Жилой дом с приспособлением подземной автостоянки под защитное сооружение гражданской обороны - "укрытие" (ЗСГО) с инженерными сетями и благоустройством территории по адресу: г. Москва, внутригородское муниципальное образование Измайлово, Сиреневый бульвар, земельный участок 4/9 (участок 6.1)

Раздел 4. Конструктивные решения

94-0421-ОК-1/Н-6.1-П-КР1

Корректировка

Корпус 6.1.1. Схема расположения несущих конструкций на отм. +46.550

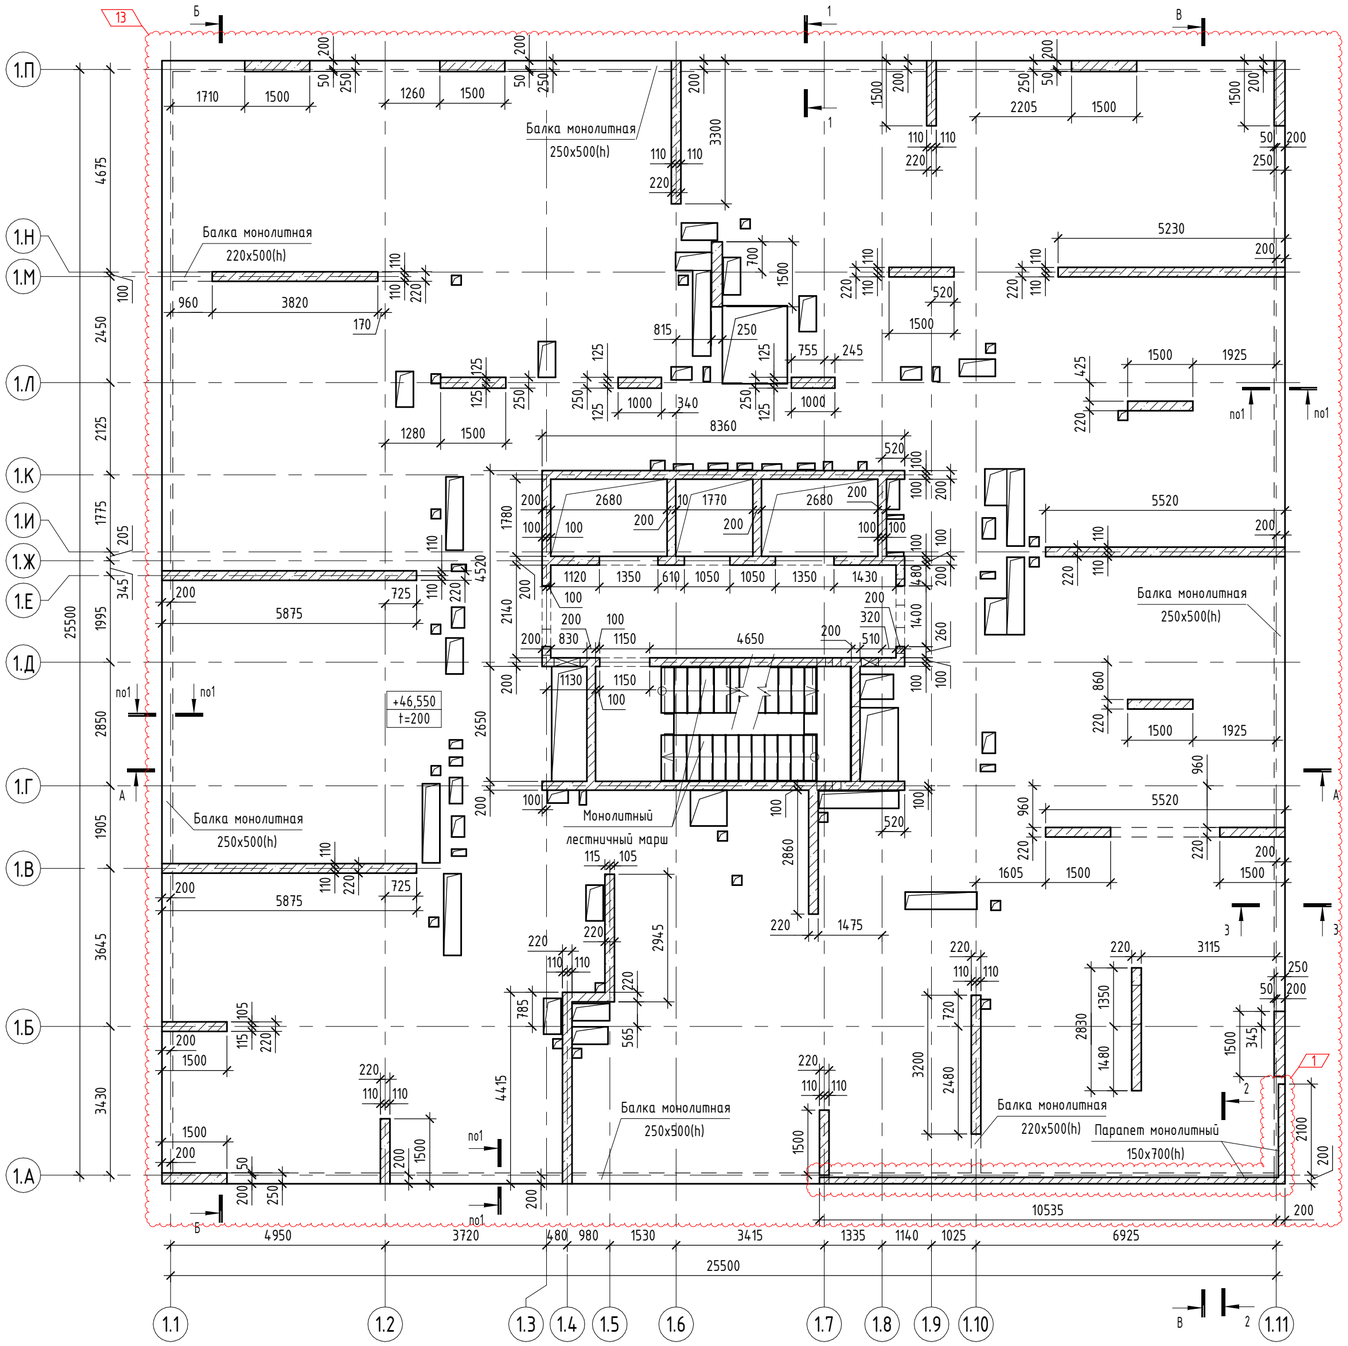
№	Лист	Решение до корректировки	Решение после корректировки	Примечание
1	л. 9 (ГЧ)	Корпус 6.1.1 Парапет на террасе отсутствовал	Устроен монолитный парапет 150×700(h) с термовкладышами на террасе на отм. +46,550 в осях 1.11/1.А–1.Б и 1.7–1.11/1.А.	Корректировка в части добавления парапета. Класс бетона - В30 F150 Класс продольной арматуры - А500; Класс поперечной арматуры - А240.
2	л. 20 (ГЧ)	Корпус 6.1.2 Парапет на террасе отсутствовал	Устроен монолитный парапет 150×700(h) с термовкладышами на террасе на отм. +33,350 в осях 2.11/2.А–2.Б и 2.8–2.11/2.А.	Корректировка в части добавления парапета. Класс бетона – В30 F150 Класс продольной арматуры - А500; Класс поперечной арматуры - А240.
3	л. 32 (ГЧ)	Корпус 6.1.3 Парапет на террасе отсутствовал	Устроен монолитный парапет 150×700(h) с термовкладышами на террасе на отм. +24,800 в осях 3.1/(А/1)–3.А и 3.1–3.7/(А/1).	Корректировка в части добавления парапета. Класс бетона – В30 F150 Класс продольной арматуры А500; Класс поперечной арматуры А240.

Стилобат 6.1.5 Схема расположения плит покрытия на отм. +1,850, +2.650, +3.450, +3,900

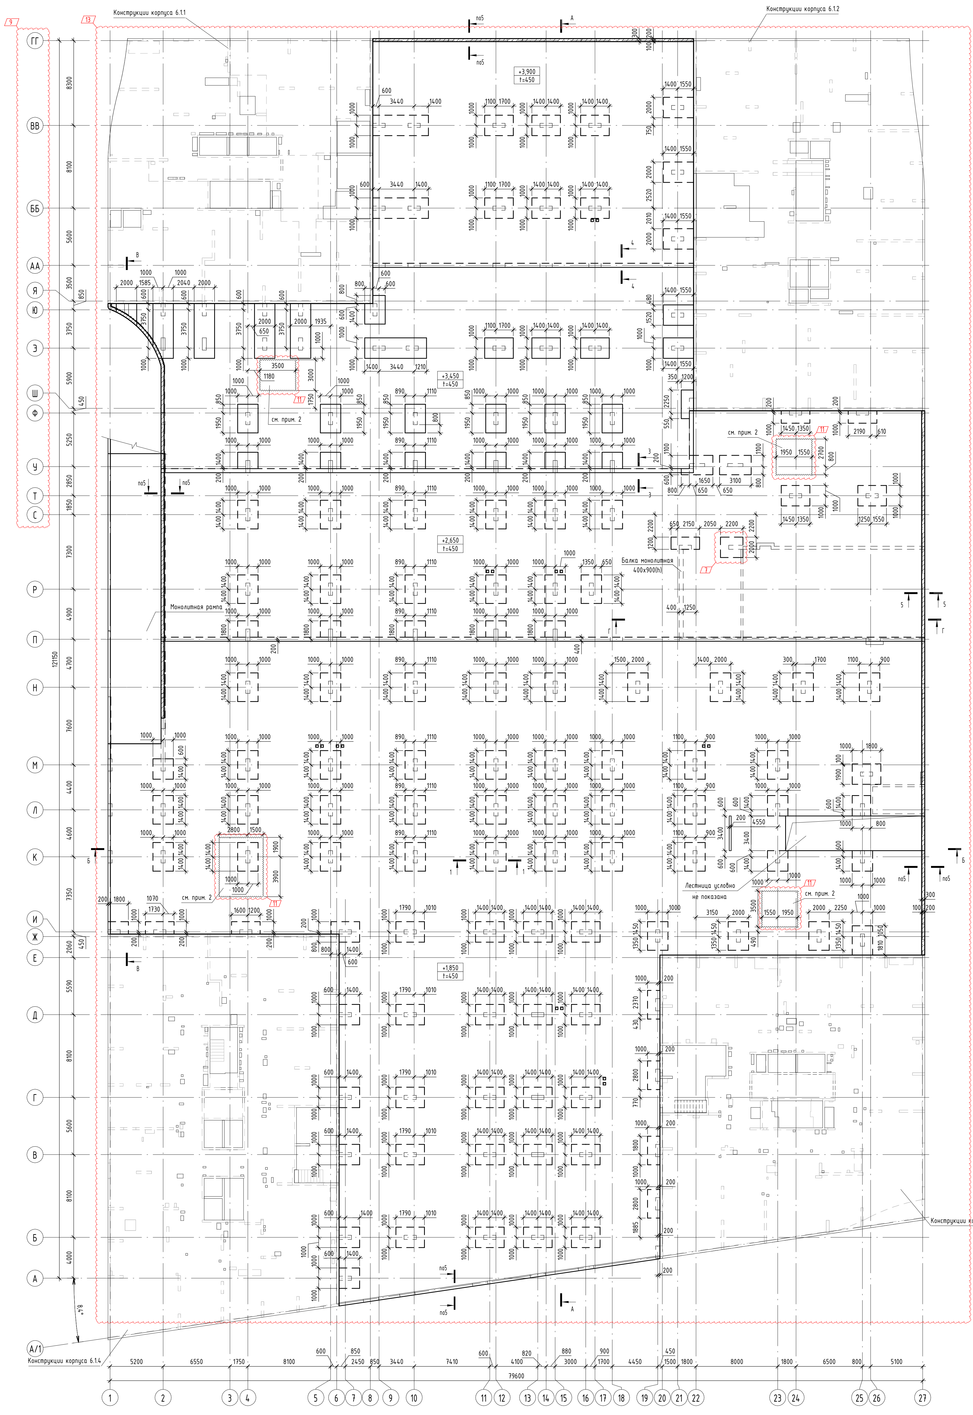
7	л. 53 (ГЧ)	Стилобат Размер капители 2000×2000 мм на отм. +2,650.	Размер капители 2000×2200 мм на отм. +2,650.	Корректировка размера капители. Толщина, класс бетона, арматуры – без изменений
8	л. 39-46 (ГЧ)	Нумерация оси — «1.А».	Нумерация оси — «А/1».	Корректировка нумерации оси, без изменения конструктивных решений
9	л. 50-54 (ГЧ)	Стилобат Нумерация осей — С, Т, У, Ф, Ш, Э, Ю, Я, АА, ББ, ВВ, ГГ.	Нумерация осей — Т, У, Ф, Ш, Э, Ю, Я, АА, ББ, ВВ, ГГ, ДД.	Корректировка нумерации осей, без изменения конструктивных решений
10	л. 28 (ГЧ)	Корпус 6.1.3 Инженерный проём в стене на 1 этаже в	Устроен инженерный проём в стене на 1 этаже,	Корректировка в части добавления инженерного проёма.
